**Avis de la Mission Régionale d'Autorité environnementale
de Bourgogne-Franche-Comté
concernant un projet de centrale solaire agrivoltaïque
sur la commune de Malbouhans (70)**

N° 015355/AP

Figure 3 : le projet de Malbouhans et La Neuville-lès-Lure, à proximité immédiate du présent projet, dit projet AREMIS-Lure (source : étude d'impact)

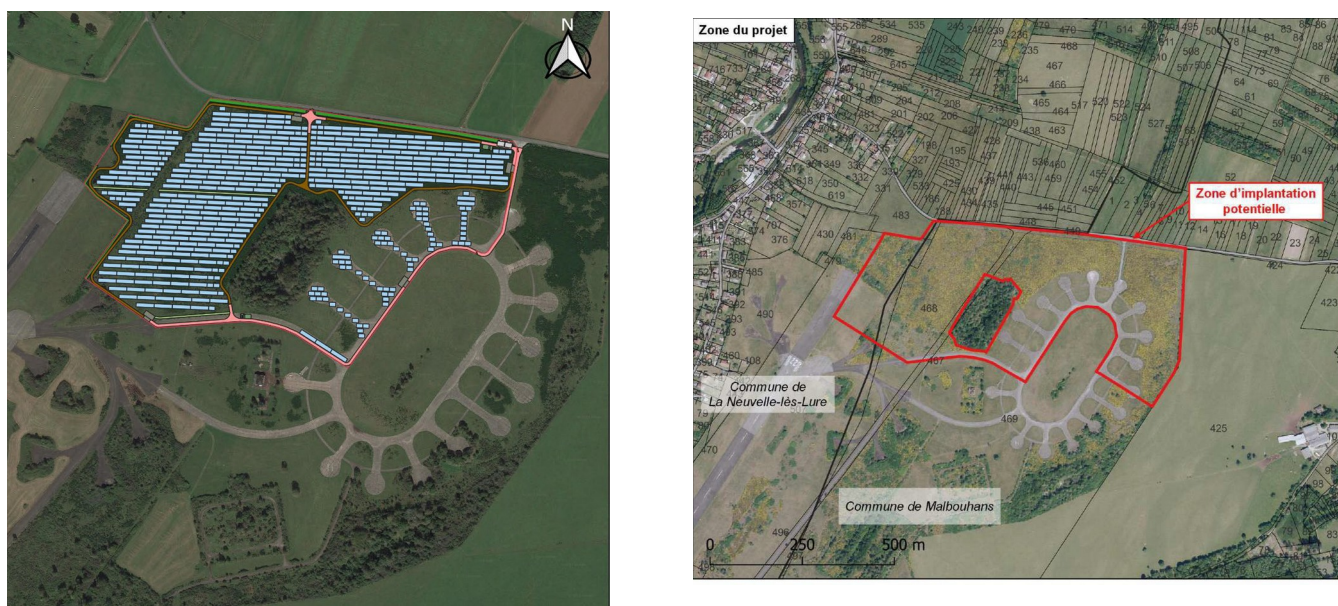
Quant au projet AREMIS-Lure de Malbouhans, voisin du projet considéré ici, l'étude n'envisage aucune incidence cumulée sur le contexte agricole comme sur le milieu physique ; la conclusion est la même pour la biodiversité, au motif que les milieux concernés par le projet AREMIS-Lure sont très différents¹⁵. L'argumentaire développé notamment sur la faune est cependant peu convaincant : le dossier s'appuie sur les conclusions de l'étude d'impact du projet AREMIS-Lure, faisant état « *des impacts résiduels faibles à très faibles sur les espèces présentes, telles que la Pie-grièche écorcheur, la Linotte mélodieuse, le Lézard des murailles, ainsi que certains chiroptères également observés sur le site du projet agrivoltaïque* ». Aucune mesure de compensation n'ayant été jugée nécessaire par le porteur de ce projet à l'époque, l'étude conclut ici que l'ensemble des mesures « *contribue [...] à limiter tout risque d'impact cumulatif* ». Ces allégations sont infondées à ce stade. En effet, d'une part, l'avis rendu par la MRAe à l'époque¹⁶ émettait certaines critiques sur les niveaux d'enjeux retenus, qui apparaissaient insuffisamment justifiés, pour la flore d'intérêt patrimonial, l'avifaune ou les reptiles. D'autre part, l'étude ne se penche pas sur les effets cumulés mais considère les deux projets indépendamment l'un de l'autre, sans s'intéresser aux deux parcs considérés dans leur globalité. Il serait ainsi nécessaire de juger des pertes d'espaces fonctionnels et d'habitats, ainsi que des capacités de report pour les espèces les plus sensibles, au vu des plus de 45 ha qui seraient à terme concernés par les deux projets. Comme le relevait alors l'avis de la MRAe, le report possible sur des milieux similaires dépend notamment des espèces, dont certaines, comme la Pie-grièche écorcheur, ont « *un comportement territorial affirmé* ». En outre, « *les capacités de report des espèces d'oiseaux dépendent de la population déjà en place et des ressources présentes sur les milieux ciblés* ». Ces questions, que l'avis de la MRAe publié en 2024 soulevait déjà, se posent à présent avec d'autant plus d'acuité ; or le dossier n'y apporte aucune réponse.

Le projet objet du présent avis et celui dit AREMIS-Lure sont portés par la même société et s'installent sur une emprise d'un seul tenant. Ce sont donc 45 hectares qui seront couverts de panneaux de façon contiguë. Bien que les projets soient de nature différente, un agrivoltaïque et un photovoltaïque, il aurait été préférable de les conduire dans le cadre d'une unique démarche, garante d'une meilleure prise en compte des effets sur l'environnement et les paysages.

La MRAe recommande fermement de reconsidérer les impacts cumulés du projet agrivoltaïque et du projet AREMIS-Lure sur la faune, en particulier l'avifaune, en proposant un argumentaire convaincant sur les pertes d'espaces fonctionnels et d'habitats, ainsi que sur les capacités de report des espèces à forte patrimonialité (par exemple, Linotte mélodieuse, Lorient d'Europe, Pie-grièche écorcheur, Torcol fourmilier).

L'analyse des effets cumulés sur le paysage souffre malheureusement des mêmes limites : ainsi, au motif que les deux contextes sont différents (site déjà artificialisé *versus* paysage agricole actif) et que « *les deux projets [mettent] en œuvre des mesures d'intégration paysagère adaptées à leur environnement respectif* », aucun approfondissement n'est fourni. On attendrait ainsi une véritable analyse paysagère, à partir de prises de vue et de photomontages permettant de juger des effets cumulés des projets sur le paysage alentours, ainsi que sur le patrimoine. Ceux qui sont fournis dans la partie *ad hoc*¹⁷, au nombre de cinq, ne prennent en compte que le projet considéré, sans considération pour le projet AREMIS-Lure. Ainsi, pour le site emblématique de la Chapelle Notre-Dame-du-Haut à Ronchamp, distante de 3,6 km et inscrite sur la liste du patrimoine mondial de l'UNESCO, ni le diagnostic paysager (coupes de co-visibilité produites dans le chapitre IV.7), ni le photomontage ne font état de la présence des deux parcs.

La MRAe recommande fermement de reconsidérer les impacts cumulés du projet agrivoltaïque et du projet AREMIS-Lure sur le paysage et le patrimoine :

- en produisant l'ensemble des prises de vue à feuilles tombées, lorsque le masque de la végétation est absent, de manière à révéler les impacts les plus forts des projets ;
- en menant une analyse paysagère prenant effectivement en compte la présence du projet voisin AREMIS-Lure (état des lieux initial, coupes paysagères, photomontages) ;
- en reconsidérant particulièrement l'analyse du site de la Chapelle Notre-Dame-du-Haut à Ronchamp, distante de 3,6 km et inscrite sur la liste du patrimoine mondial de l'UNESCO, de manière à envisager d'éventuelles ouvertures paysagères à venir.
